zur Sitzung des Gestaltungsbeirats (GBR)

am Freitag, 15.05.2020, Kulturzentrum, Großer Saal

TOP 1 Bauvorhaben „Hohenzollernstraße 12-14“,
Zuletzt beraten am 31.01.2020
W i e d e r v o r l a g e

TOP 2 Bauvorhaben „Katharinenstraße 15“,
Zuletzt beraten am 25.10.2019
W i e d e r v o r l a g e

Aktuelle Planung vom 28.04.2020

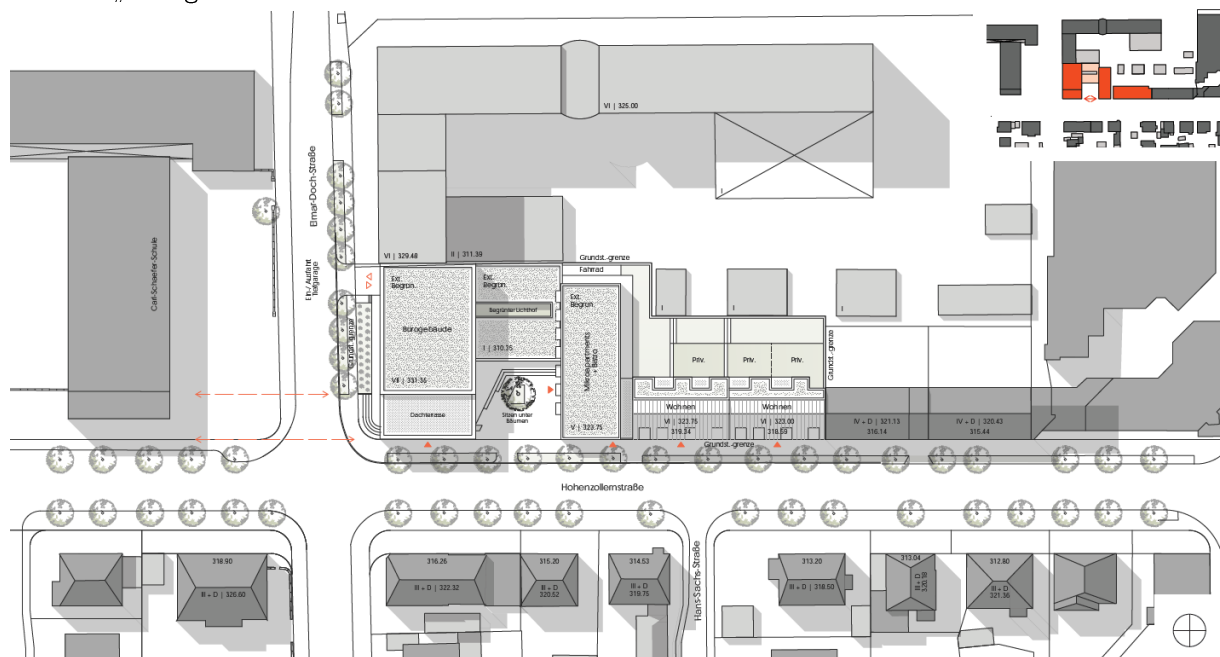
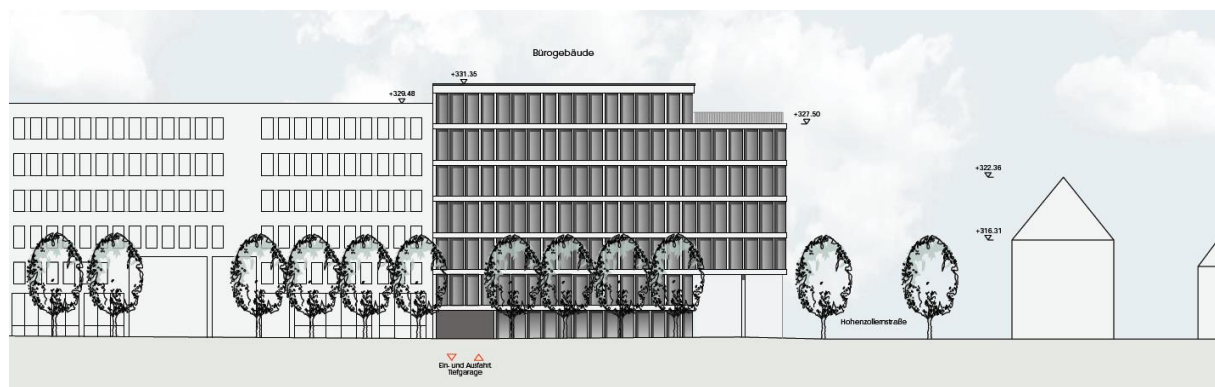
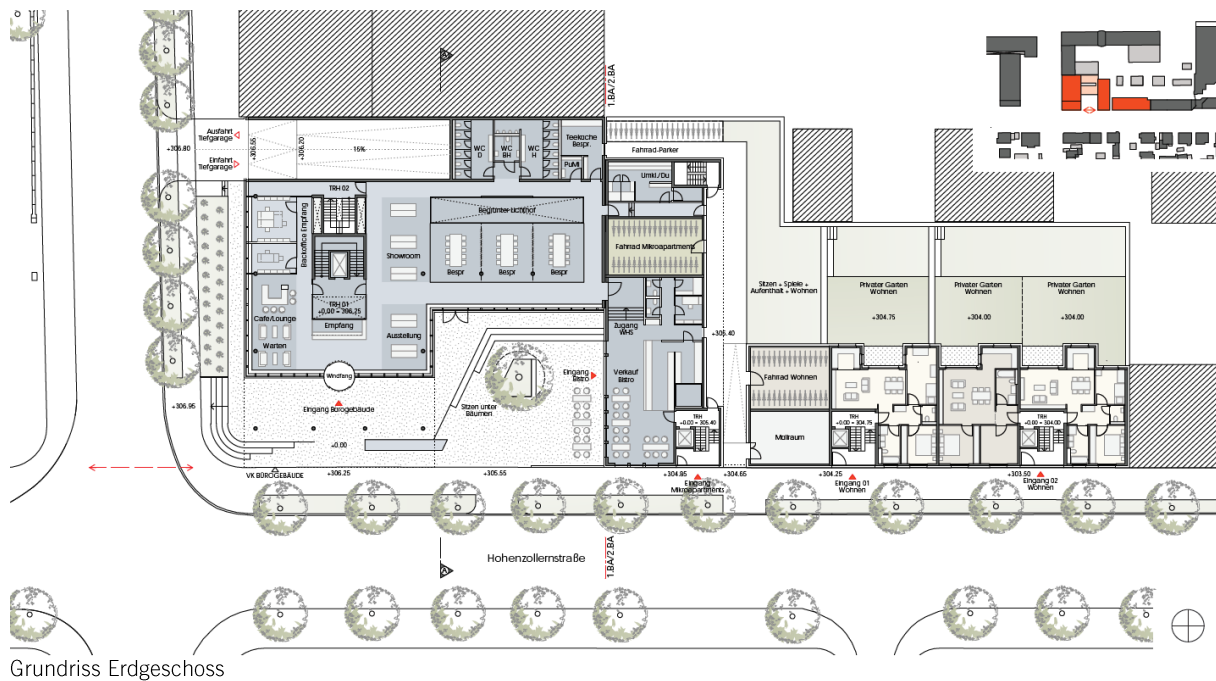
Der Gestaltungsbeirat begrüßt die Weiterentwicklung des Bauvorhabens. Die komplexe Bauaufgabe mit dem Neubau von Wohnungen und Büros befindet sich an einer wichtigen städtebaulichen Position in der Ludwigsburger Südstadt. Die Anregungen aus der Sitzung vom 31. Januar 2020 wurden aufgenommen und sinnvoll weiterbearbeitet. Dies drückt sich in der Verlegung der Tiefgarage und der damit verbundenen Aufwertung des Platzes an der Hohenzollernstraße, der Verkürzung des Bürogebäudes an der Elmar-Doch-Straße und der Anpassung der Wohngebäude entlang der Hohenzollernstraße hinsichtlich Dachform und Größe aus.

Das Bürogebäude in der Variante 1 nimmt mit seiner neuen verkürzten Position die städtebauliche Flucht der angrenzenden Schule auf, reagiert mit seiner Höhe angemessen auf die Raumbildung an der Kreuzung und leitet wohlthuend in den Platz über. Durch die neue Position der Tiefgaragenzufahrt wird der Platz in seiner Aufenthaltsqualität aufgewertet und auch die Verkleinerung der Platzgröße wirkt sich nicht störend aus. Der Gestaltungsbeirat empfiehlt diese Variante weiterzuverfolgen. Das Fußgängerniveau treppt sich von der Straßenecke zum Haupteingang ab, welches eine ungünstige Zugangsatmosphäre schafft. Der Gestaltungsbeirat empfiehlt eine Überarbeitung und damit eine ebenerdige Zuführung vom Kreuzungsbereich aus, welche auch die Situation mit der Baumpflanzhöhe im Eingangsbereich löst. Die vorgeschlagenen sechs Vollgeschosse des Apartmenthauses in Ost-Westrichtung wird von Seiten des Gestaltungsbereits als akzeptabel befunden, ein zusätzliches Geschoss wird allerdings einstimmig abgelehnt.

Der Wohnungsbau entlang der Hohenzollernstraße wird in seiner zweiteiligen in der Höhe ver-springenden Volumetrie mit der geneigten Dachform sehr positiv befunden. Die Gliederung des Baukörpers mittels Sockel, Traufe und Dach ist nachvollziehbar, allerdings ist die Höhe des Sockelbereichs ungünstig und die im Erdgeschoss untergebrachten Wohnungen sind hinsichtlich Funktion, Raumhöhe, Orientierung und Lage zu überdenken. Der Gestaltungsbeirat empfiehlt den Eingangsbereich der beiden Gebäude deutlich zu vergrößern und über eine andere Nutzung in dieser Zone nachzudenken. Empfohlen wird die Weiterentwicklung der Ansicht des direkt an das denkmalgeschützte Gebäude angrenzenden neuen Wohnungsbaus. Angeregt wird, die unterschiedlichen Fassadengestaltungen auf eine Sprache zu reduzieren. Hier soll sich der Neubau auf die Merkmale und Details des historischen Nachbarn beziehen und einen architektonischen Bezug herstellen, der die Wohnnutzung zeigt.

Der Gestaltungsbeirat schlägt vor zu prüfen, die beiden Gebäudeteile farblich leicht voneinander zu differenzieren. Hier sind Farben in gebrochenen warmen Farbtönen aus dem städtebaulichen Kontext abgeleitet vorstellbar. Auf ein Erscheinungsbild in weißer Putzoptik mit anthrazitfarbenen Fenstern ist zu verzichten. Die Treppenhausfassade mit dem aufgesetzten vertikalen Verglasungselement stört das Erscheinungsbild empfindlich. Der Gestaltungsbeirat schlägt vor, sich bei der Treppenhausgestaltung an dem Erkerelement des Nachbarn zu orientieren.

Die geplanten Gauben, die sich aus der Trauflinie entwickeln, stören die Dachansicht und erhöhen die Gebäudewirkung. Der Gestaltungsbeirat schlägt vor die Gauben von der Trauflinie hochzusetzen, so dass zwischen Trauflinie und Unterkante Gaube noch Dachfläche erscheinen kann, um eine ruhige Dachfläche zu generieren. Die Höhe der Gauben ist dabei zu reduzieren. Die unregelmäßige Taktung der Gauben soll im Zuge der Fassadenüberarbeitung Treppenhaus überprüft werden.

Aktuelle Planung vom 30.03.2020

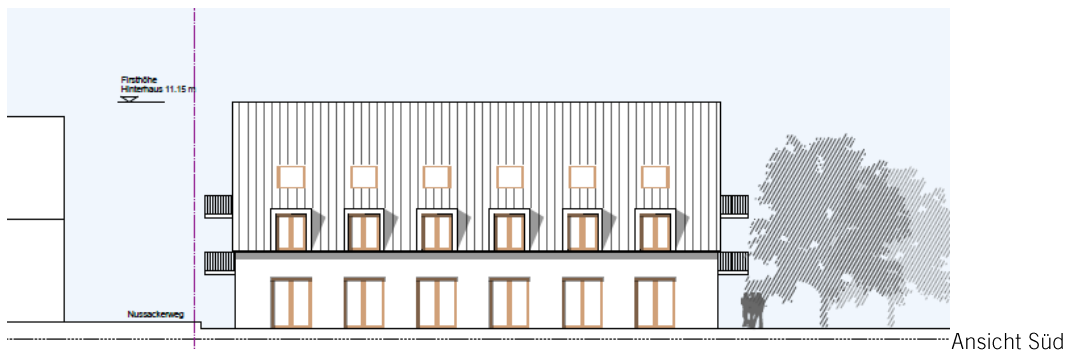
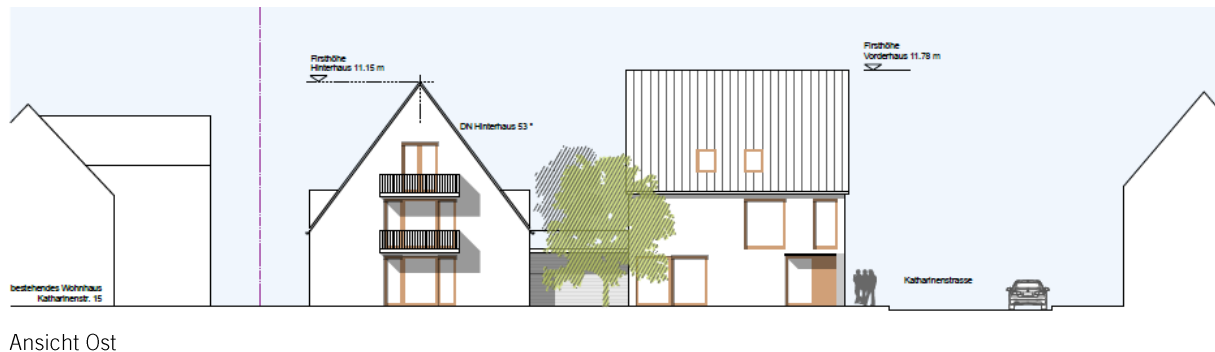
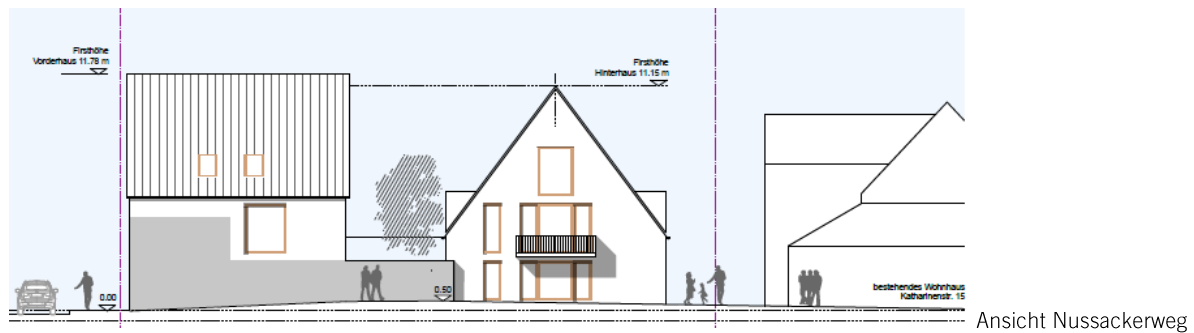
Die Überarbeitung des Bauvorhabens an der Katharinenstraße diskutiert der Gestaltungsbeirat im Wesentlichen unter dem Aspekt der Wohntypologie und dem Aspekt des Umgangs mit den Aussenräumen.

Im vorgelegten Stand wird das rückwärtige Gebäude auf die Kubatur und die leicht aus dem rechten Winkel gedrehte Lage des alten Scheunengebäudes zurückgeführt, was positiv beurteilt wird. Die Wohnungen entwickeln sich jeweils über eine Ebene. Im 2. Obergeschoß entsteht aufgrund des hohen Daches eine große Wohnung, die ausschließlich zwischen den Dachschrägen liegt und deren Wohnqualität der Gestaltungsbeirat deshalb anzweifelt. Die Belichtung erfolgt größtenteils über Gauben, die sich direkt aus der Traufe entwickeln und dadurch zu dominant und wuchtig werden. Ein Abstand zur Traufe sollte ausgebildet werden.

Zwischen dem Vorderhaus und dem neuen Scheunengebäude wurde ein Fahrradhaus eingeschoben, das zwar der angrenzenden Wohnung im Vorderhaus zu einer Dachterrasse verhilft, aber auch bewirkt, dass die Belichtung der gegenüberliegenden Wohnungen von der östlichen Giebelseite erfolgen muss. Dies führt zu einer unausgewogenen Fassadengliederung. Für die Fahrradabstellplätze sollte eine Zuordnung im vorderen Hofbereich i.V. mit der Parkierung geprüft werden. Die geplante Dachterrasse könnte durch einen Balkon- oder Loggieranbau ersetzt werden.

Die Wohnungen der Obergeschosse erhalten ihren Aussenraumbezug über vorgesetzte, übereinanderliegende Balkone nach Osten, die im örtlichen Zusammenhang fremd wirken. Die westliche Erdgeschoßwohnung orientiert sich auf eine Südterrasse, die durch die Nähe zur Grundstücksgrenze zu schmal gerät. Nach Westen öffnet sie sich über raumhohe Fenster zum nahen Nussackerweg ohne einen angemessenen Puffer für die Privatsphäre der zukünftigen Bewohner aufzuzeigen.

Die Nutzung des Hofraumes ist flächig von der Erschließung für den Hauszugang des neuen Scheunengebäudes sowie durch das Fahrradhaus und den Carport beansprucht. Es entstehen keine zusammenhängenden Aufenthaltsflächen. Eine Verlagerung des Treppenhauses und somit des Hauszuganges nach Osten und eine zu prüfende Bündelung von PKW- und Fahrradparken könnte zusammenhängende unversiegelte Freiflächen generieren, die dem beengten Wohnumfeld entgegenkämen.

Straßenseitig präsentiert sich das Ensemble noch unfertig. Die Fenstergliederung wurde vom historischen Vorbild übernommen, durch das fehlende Fachwerk wirken die Fenster in der Fläche dennoch verloren und sollten über die Horizontale besser eingebunden werden. Es sollten Gestaltungsmittel gefunden werden, die einen Bezug zur historischen ortstypischen Bauweise und Vorgängerbau aufzeigen.

Der Carport schließt mit einer Mauer zur Straße ab. Dies ist zwar grundsätzlich in der Straßenabwicklung vorstellbar, für eine abschließende Beurteilung sollte die Nachbarfassade in Material und Oberfläche mit aufgezeigt und auch die Materialität und Dachbeschaffenheit des Carports näher geklärt werden. Die Müllbehälter treten in der Mauer zu deutlich in Erscheinung und könnten andernorts im Zusammenhang mit der angeregten Bündelung der Erschließung einen weniger prominenten Platz finden. Die Überdachung der Stellplätze sollte zugunsten der Freiraumqualität hinterfragt werden.

Abb.: CAD-Simulation Freivogel Mayer 2020

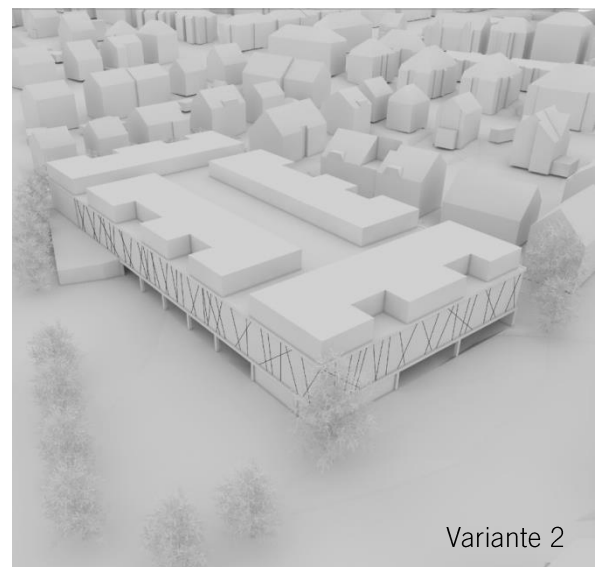
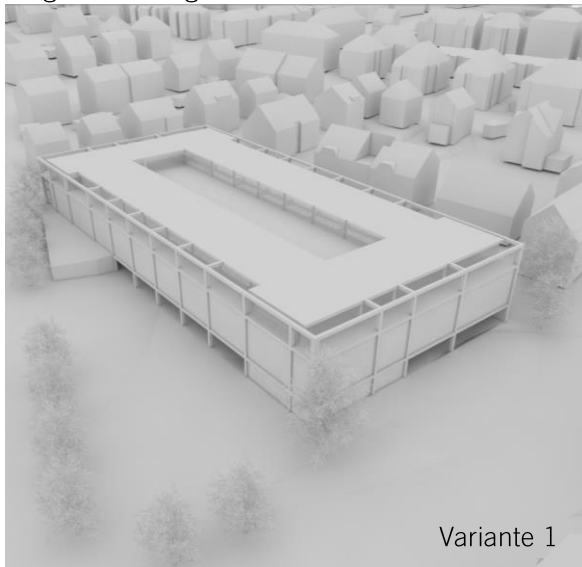
Neben der städtebaulichen Setzung ist die architektonische Gestaltqualität des Gebäudevolumens von entscheidender Bedeutung für die Einfügung des Baukörpers in das Quartier. Die beiden vorgestellten Varianten zeigen hierfür zwei grundsätzlich unterschiedliche Möglichkeiten. Während in Variante 1 alle Nutzungen in eine einheitliche Großform mit einem orthogonalen Gitternetz integriert werden, zeichnet sich Variante 2 durch eine klar ablesbare vertikale Schichtung der Ebenen für die Parkplätze, den Lebensmittelmarkt und die Wohnungen ab.

Die Artikulation einer Großform wie in Variante 1 erscheint durch einen ausreichenden Abstand zur Umgebung denkbar. Dieses Ziel wird allerdings durch die unterschiedlichen Anforderungen der einzelnen Nutzungen an die Fassaden nach Einschätzung des Gestaltungsbeirats nur mit größeren Einschränkungen erreichbar sein. Zudem wirkt der Baukörper trotz der Auflösung der Dachebene mit einer Struktur aus Loggien insgesamt massiver als in Variante 2.

Der Baukörper in Variante 2 fügt sich differenzierter in sein Umfeld ein. Es wird jedoch angeregt, die unterschiedlichen Ebenen nicht so stark voneinander zu differenzieren wie es im Massenmodell mit den unterschiedlichen Oberflächenstrukturen schematisch angedeutet ist. Es sollte nicht das Bild einer typischen Reihenhaussiedlung auf dem Flachdach einer Gewerbehalle entstehen. Stattdessen könnte eine gewachsene Struktur ablesbar werden, in der die unterschiedlichen Ebenen über ihre Materialität und Begrünung untereinander und mit der Umgebung in Dialog treten, um ein Haus mit vier Vorderseiten entstehen zu lassen.

Der Gestaltungsbeirat empfiehlt einstimmig, Variante 2 weiterzuverfolgen. Für die Gestaltqualität des Bauvorhabens wird in der folgenden Bearbeitungsphase die Materialisierung und Detaillierung der Fassade von entscheidender Bedeutung sein. Die vorgelegte Studie bietet hierfür einen sehr guten Ausgangspunkt, den das Architekturbüro Freivogel Mayer weiterentwickeln sollte.

Empfohlene Fassadenvariante Wettegasse 10

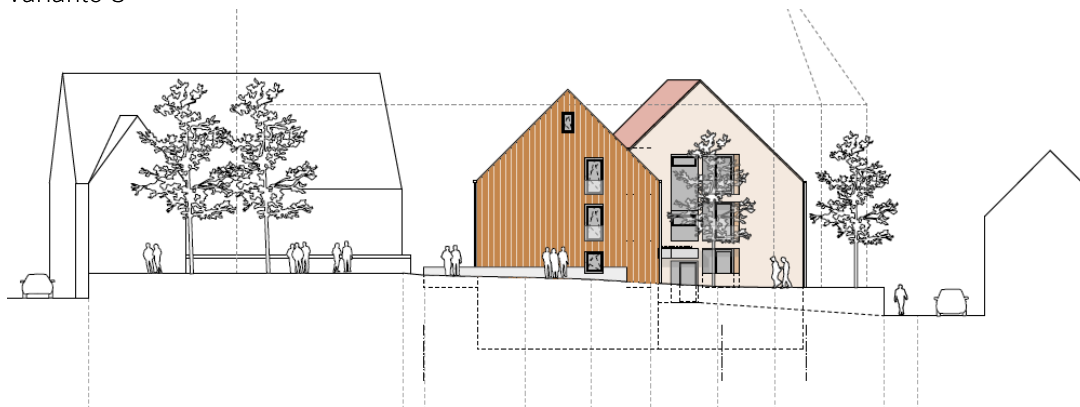
Folgende Empfehlungen für die weitere Bearbeitung werden bezüglich der städtebaulichen Studien kommuniziert. Der Gestaltungsbeirat begutachtet die Erweiterung des Baufeldes mit der **Wettegasse 8** und diskutiert die vorgelegten Varianten mit den unterschiedlichen Baumassenstudien. Die **Variante A** mit der Ergänzung eines traufständigen Baukörpers entlang der Wettegasse **wird von Seiten des Gestaltungsbeirats zur weiteren Bearbeitung empfohlen**. Die Position der Wohngebäude erzeugt eine ruhige klare Abfolge entlang der Wettegasse und der Grünraum im Hofinneren wird konsequent fortgeschrieben. Dringend empfohlen wird eine deutliche Höhenreduzierung in First und Traufe des neuen Bauvolumens in der Wettegasse 8, um einen angemessenen Übergang zur anschließenden Wohnbebauung zu schaffen. Die Lücke zwischen den beiden traufständigen Wohngebäuden darf nicht mit Parkierung gefüllt werden. Hier schlägt der Gestaltungsbeirat vor, den Grünraum zu stärken und von Parkierung freizuhalten. Die für das Bauvorhaben notwendigen Stellplätze sollten ausschließlich in der Tiefgarage nachgewiesen werden. Zusätzlich öffentliche Besucherparkplätze könnten als Längsparker entlang der Wettegasse angeordnet werden.

Lageplan

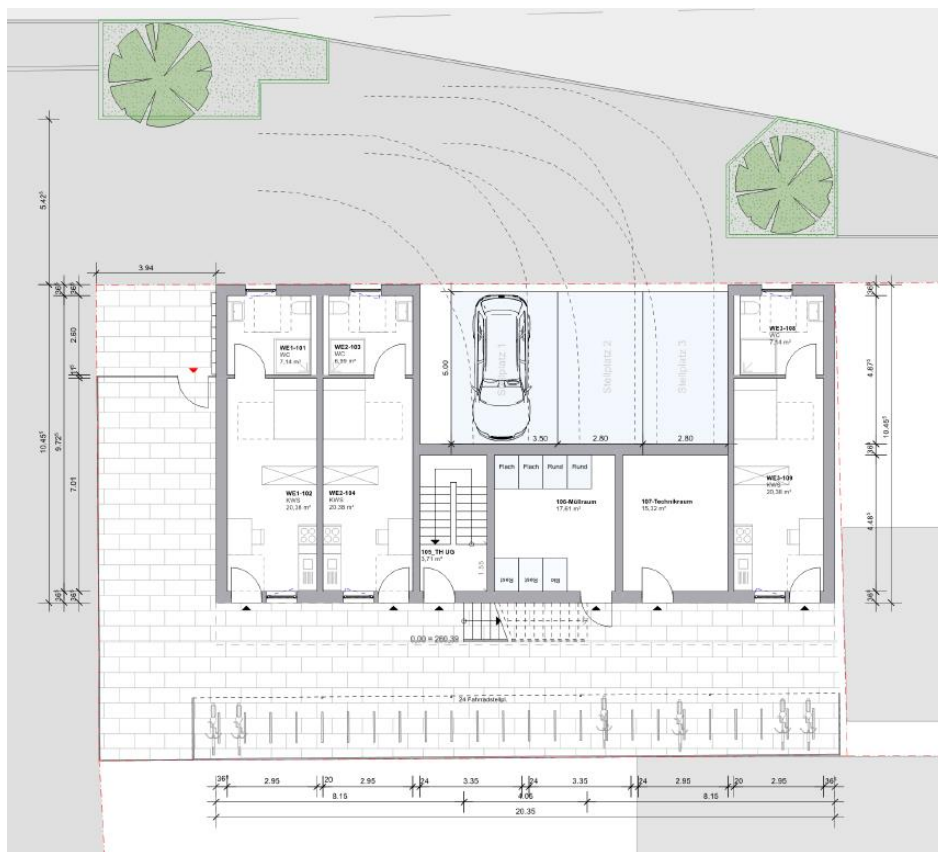
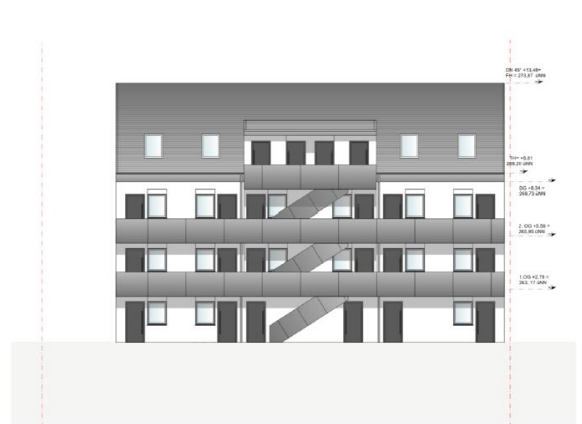
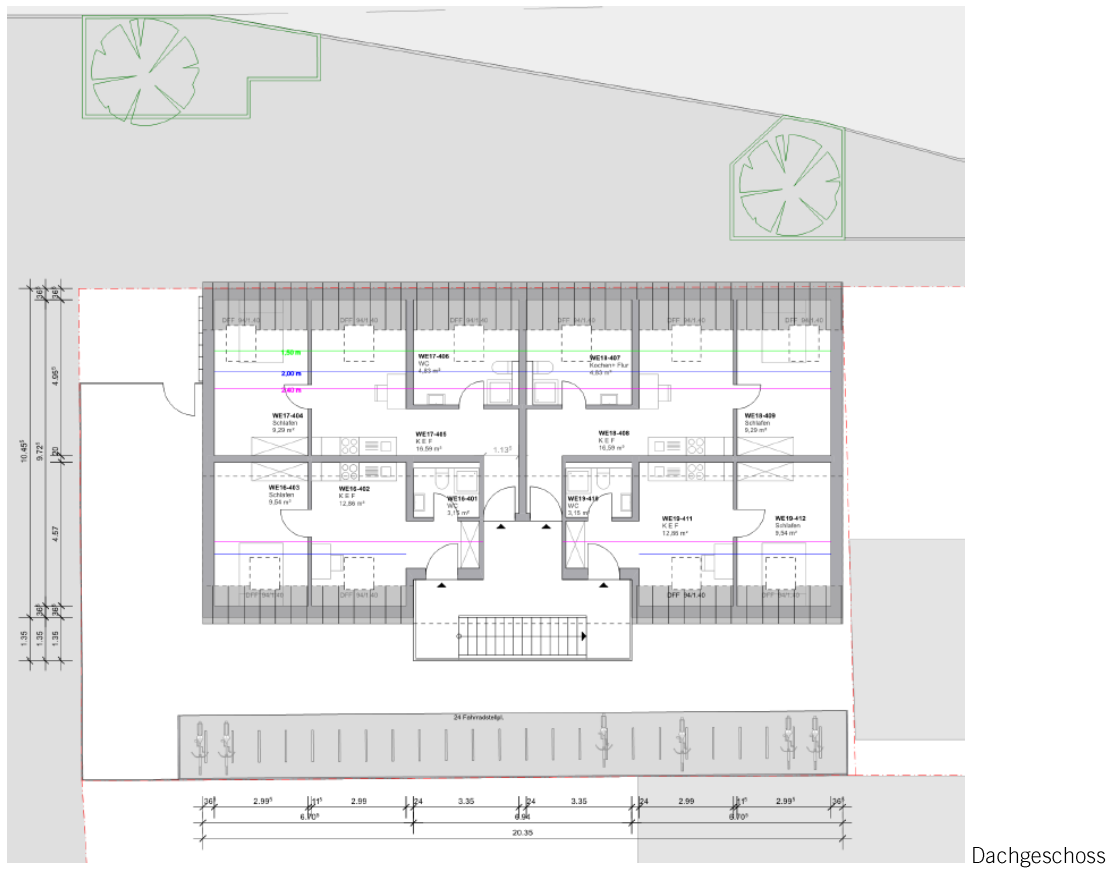
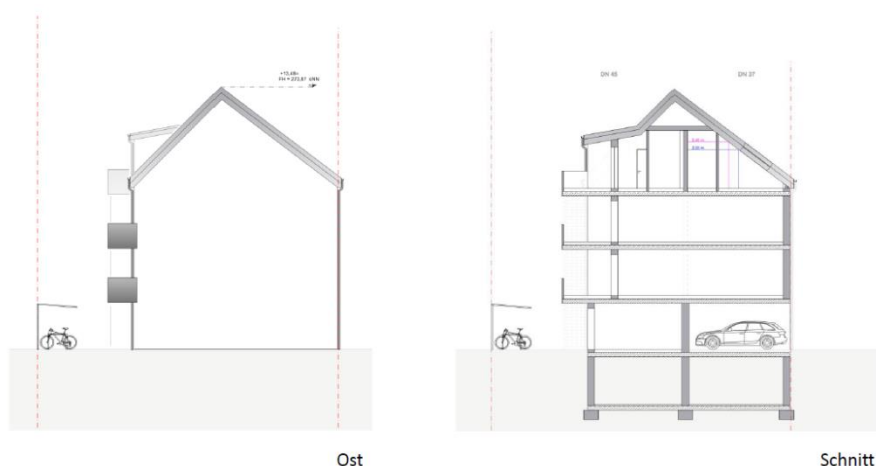
Jedoch besitzt das Gebäude eine stark abweisende Wirkung zur Bietigheimer Straße. Hierzu trägt insbesondere die Ausbildung der Erdgeschosszone bei. Die drei offenen PKW-Stellplätze bieten keine attraktive Schnittstelle zum öffentlichen Raum. Hier sollte die bestehende Grünfläche mit den 2 markanten Bestandsbäumen im öffentlichen Gehwegbereich erhalten und in die Planungen des Vorbereichs mit Aufenthaltsqualität integriert werden. Aufgrund der sehr schwierigen stadträumlichen und Erschließungssituation i.V. mit der geplanten Nutzung sollte daher bei dem Bauvorhaben komplett auf Stellplätze auf dem Grundstück verzichtet werden bzw. diese ggf. über eine Ablösemöglichkeit kompensiert werden.

Auch die drei Wohnungen im Erdgeschoss weisen keine ausreichende Wohnatmosphäre und Qualität auf. Stattdessen wäre hier eine einladende, vom Straßenraum aus erschlossene Eingangssituation anzuordnen, die durch Gemeinschaftsflächen ergänzt werden könnte. So bekäme das Haus eine adäquate Adresse an der Bietigheimer Straße. Auch die im rückwärtigen Bereich angeordneten Fahrradabstellplätze sollten in der Erdgeschosszone des Wohnhauses Platz finden, um den vorgelagerten Freibereich an dieser Stelle aufzuwerten.

An der Südfassade wirken die Laubengänge aufgrund der geschlossenen Flächen der Brüstungen sehr massiv. Die Materialisierung dieser Flächen lässt sich aus den Zeichnungen nicht entnehmen. Hier wäre eine offene Ausbildung der Brüstungen wünschenswert, um dem Erschließungsbereich eine filigrane Anmutung zu verleihen.

Die Fensterflächen im Dach reichen nicht aus, um den Bewohnerinnen und Bewohnern der Dachwohnungen eine attraktive Wohnqualität zu bieten. Hier sollte auf die in der ursprünglichen Planung des Nachbargebäudes (Bietigheimer Straße 27) vorgesehenen Fensterformate zurückgegriffen werden, wie sie auf dem Titelblatt der Projektpräsentation zu sehen sind. Auch die Trauf- und Firsthöhe sollte vom Nachbargebäude übernommen werden. Andernfalls wirkt die Dachfläche im Vergleich zur Wandfläche der Fassade zu mächtig.
